Dotyczy postępowań a przetargowego, którego przedmiotem jest:  
„Budowa szkoły z salą gimnastyczną w Mierzynie na działkach 269/19 i 269/20”

Poniżej przekazujemy odpowiedzi na Państwa zapytania

#### SYSTEM SYGNALIZACJI POŻAROWEJ

Szkoła-  
0/27 Świetlica;

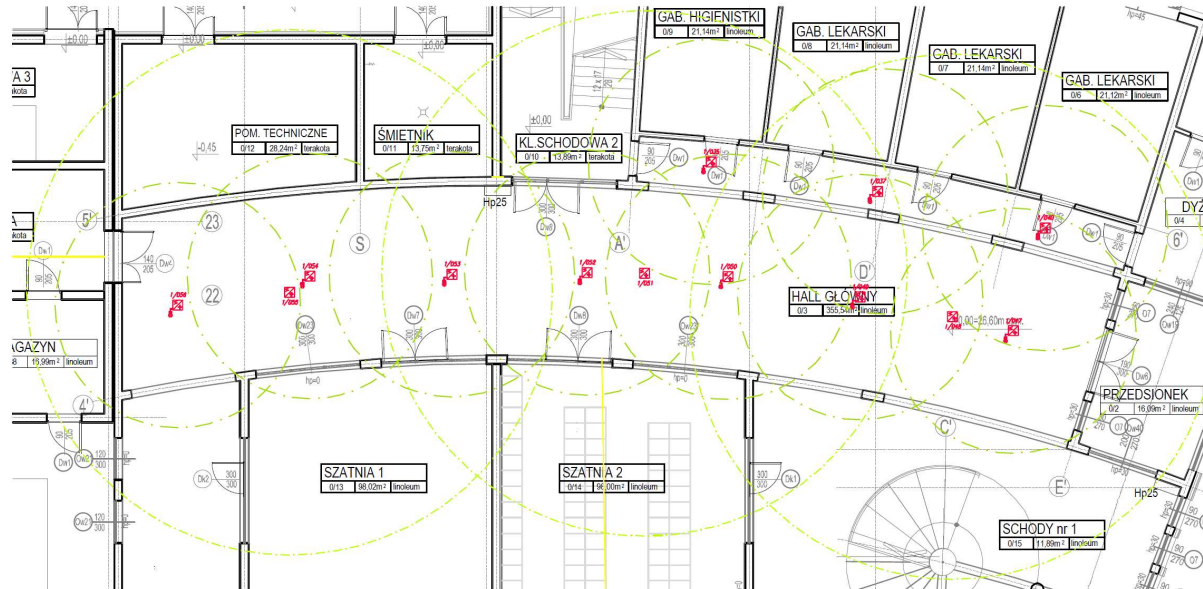
2. Przekroczono graniczne wartości promienia działania oraz dopuszczalne odległości: między czujkami w następujących pomieszczeniach:

Projekt zakłada promień działania czujek punktowych dymu 7,5m (zgodnie z PKN-CEN/TS 54-14:2006). Poniżej wycinek architektury z pomieszczeniem 0/27 Świetlica z pokazaniem w postaci okręgów zasięgu działania czujek. Jak widać dokonano pełnego pokrycia.

0/25 komunikacja:

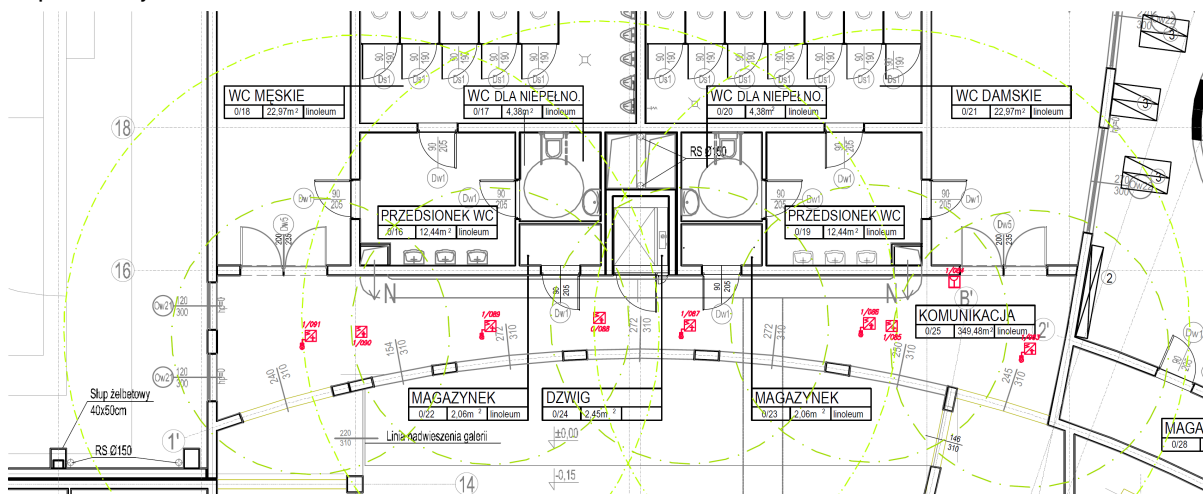
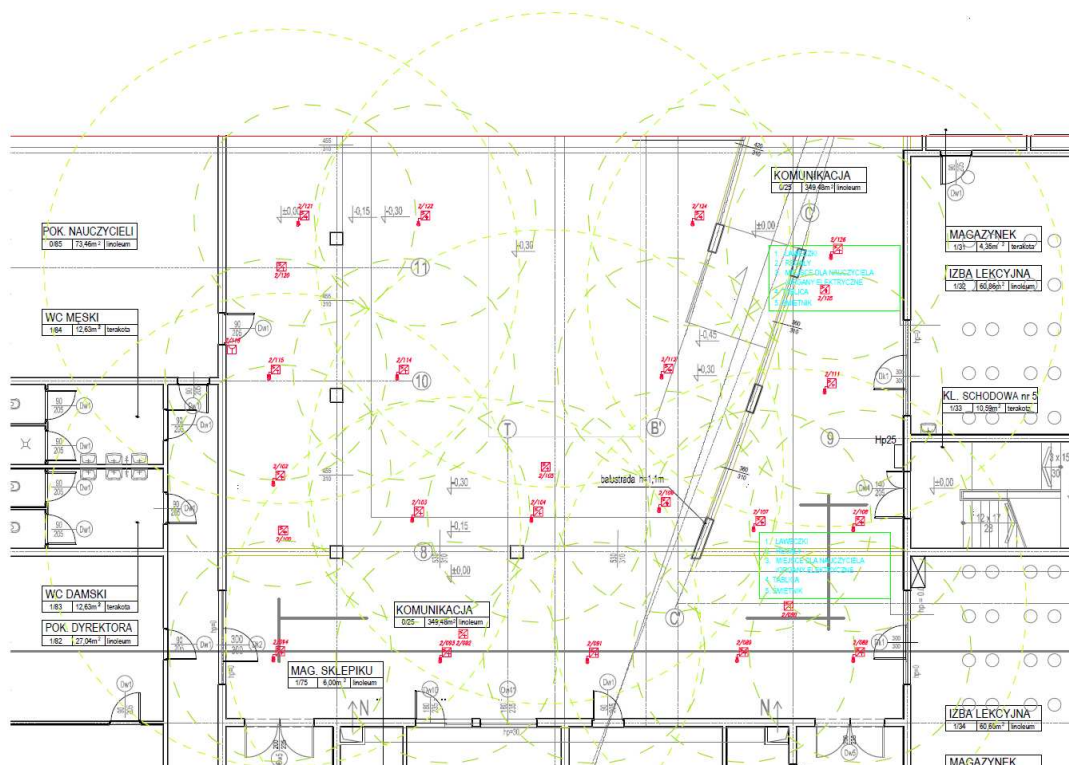
0/3 Hall główny;

Projekt zakłada promień działania czujek punktowych dymu 7,5m (zgodnie z PKN-CEN/TS 54-14:2006).  
Poniżej wycinek architektury z pomieszczeniem 0727 Światlica z pokazaniem w postaci okręgów zasięgu działania czujek. Jak widać dokonano pełnego pokrycia

Odpowiedź j/w

1/63 komunikacja.

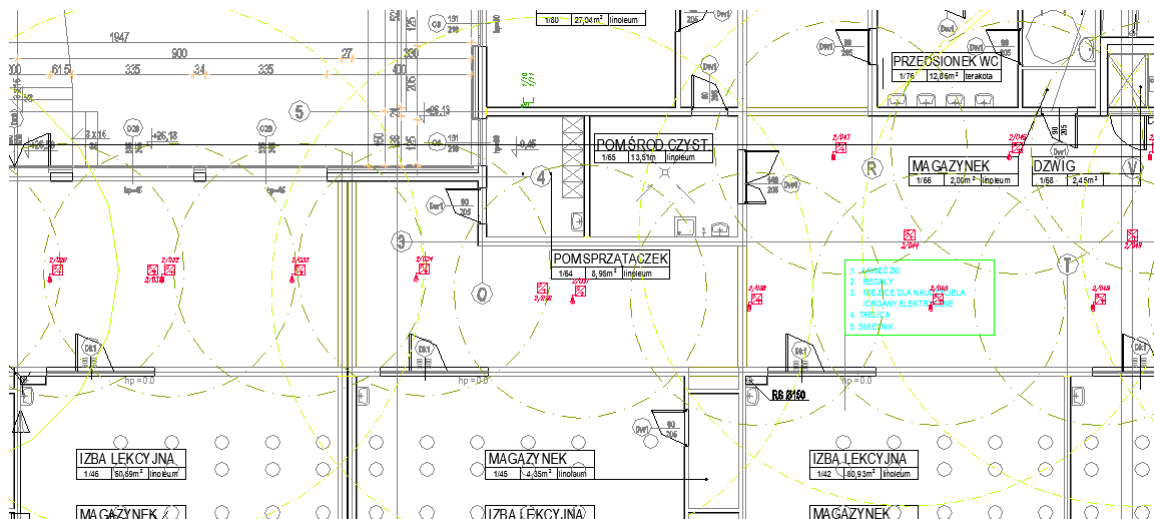
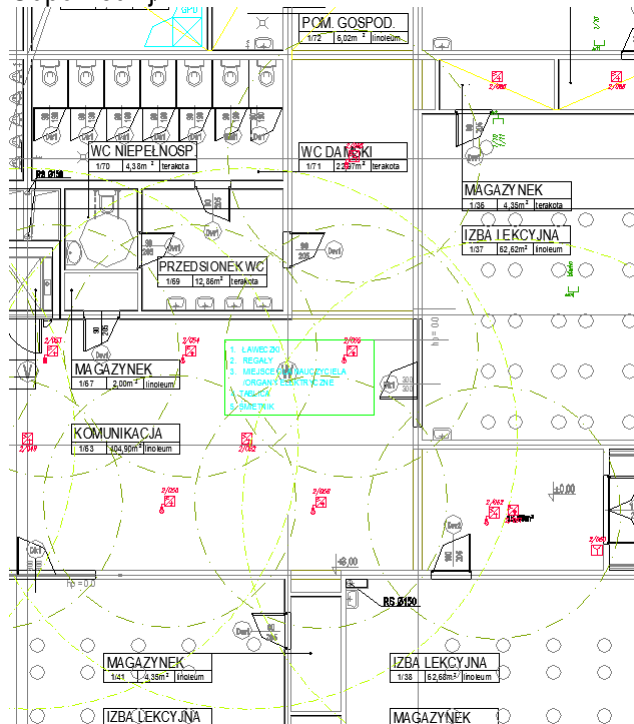
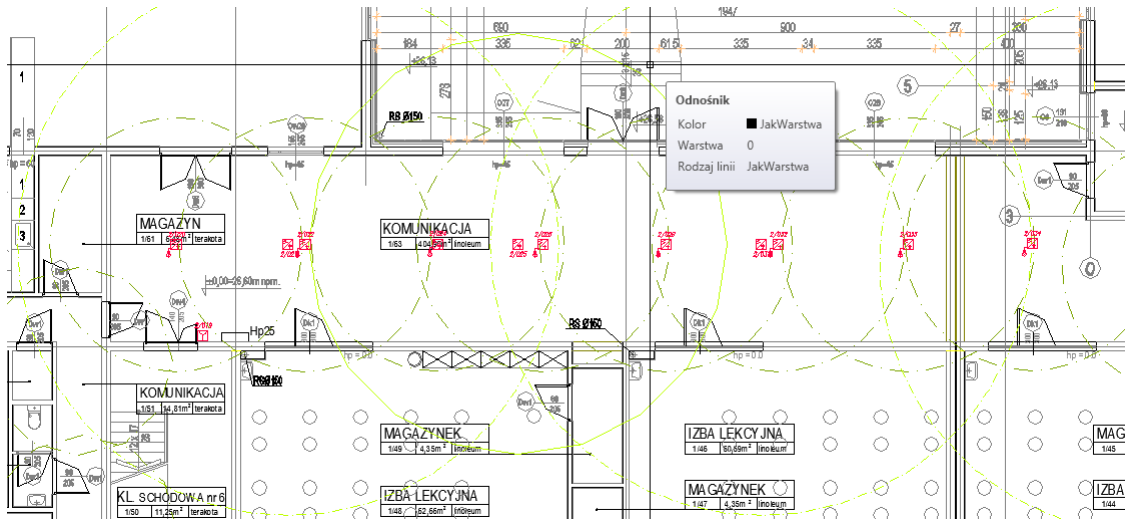
1/44 izba lekcyjna;  
1/48 izba lekcyjne;  
Odpowiedź j/w .

Odpowiedź j/w.

1/19 biblioteka;  
Odpowiedź j/w .

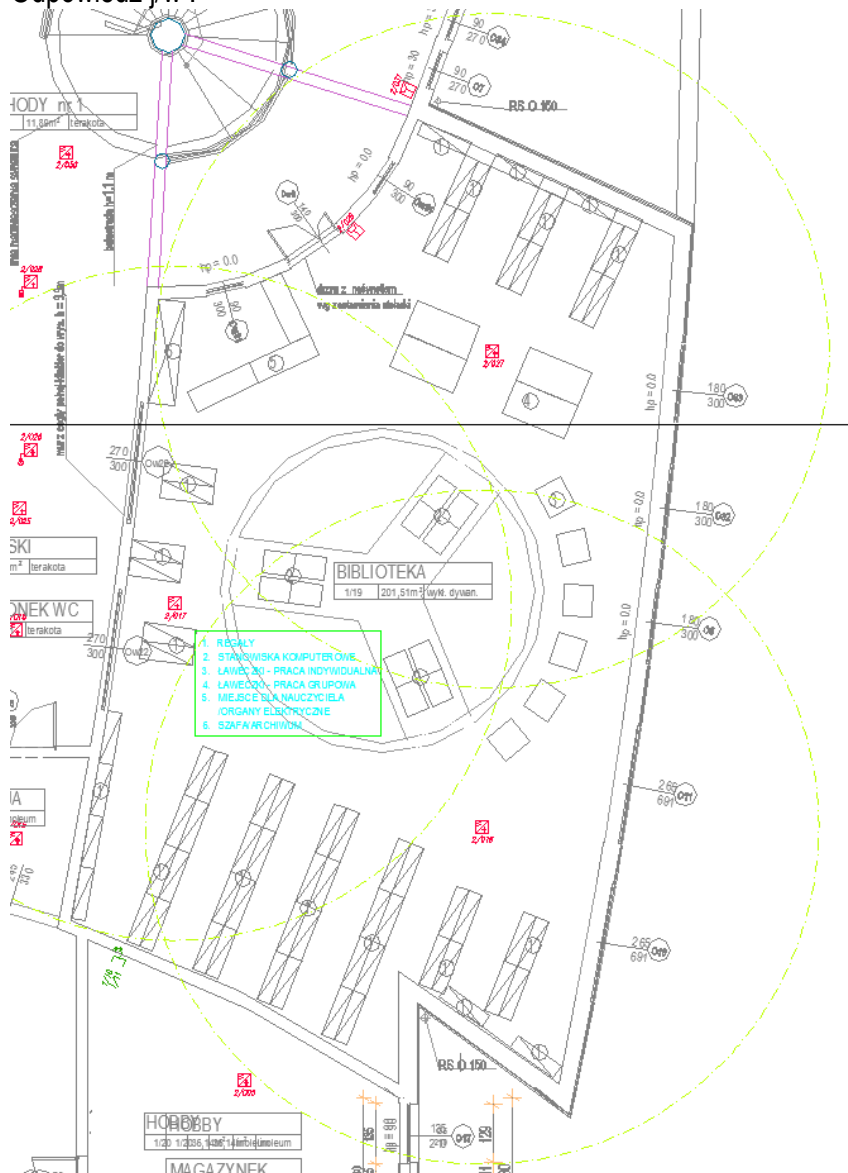
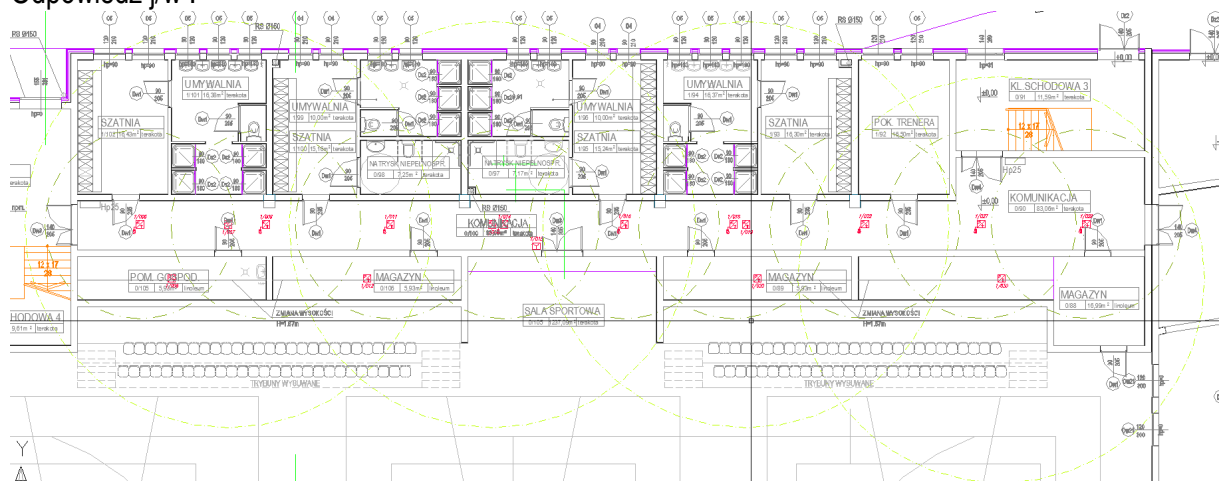
Sala sportowa:  
0/100 sala sportowa;  
Odpowiedź j/w .

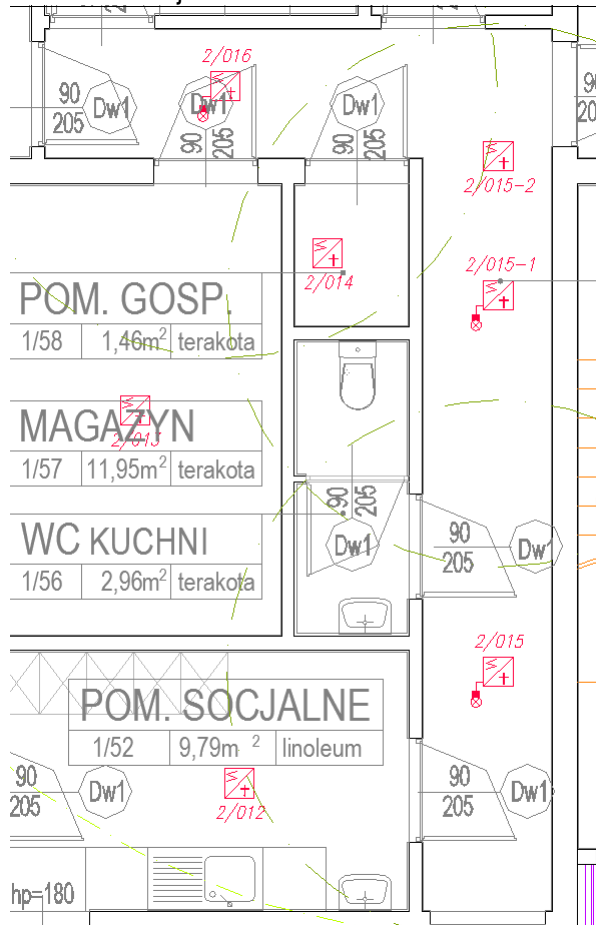
3. Brak czujek na suficie przy zmywalni,  
Odp.

Należy zamontować dodatkową czujkę w przestrzeni międzystropowej (2/015-1) oraz czujkę na suficie podwieszanym (2/015-2) zgodnie z niżej podanym rozmieszczeniem. Czujkę 2/016 przesunąć we wskazane miejsce.
